改善箇所説明図

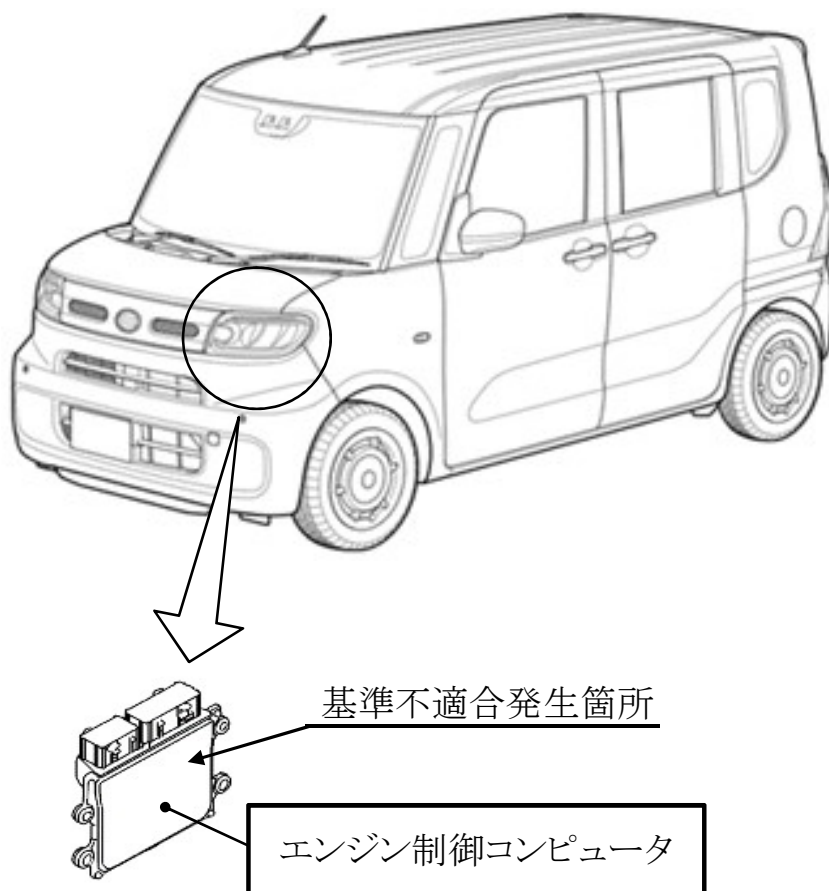
ターボ車のエンジン制御コンピュータにおいて、吸気管圧力センサの異常判定の設定が不適切なため、高地等の気圧の低い環境下で減速した際に誤ってセンサ異常を検出することがある。そのため、そのままの状態で使用を続けると、走行中にエンジン警告灯が点灯するとともに横滑り防止装置が作動しなくなるおそれがある。

全車両、エンジン制御コンピュータのプログラムを修正する。

運転者席側シート下の車台番号打刻の左側に黄色ペイントを塗布する。
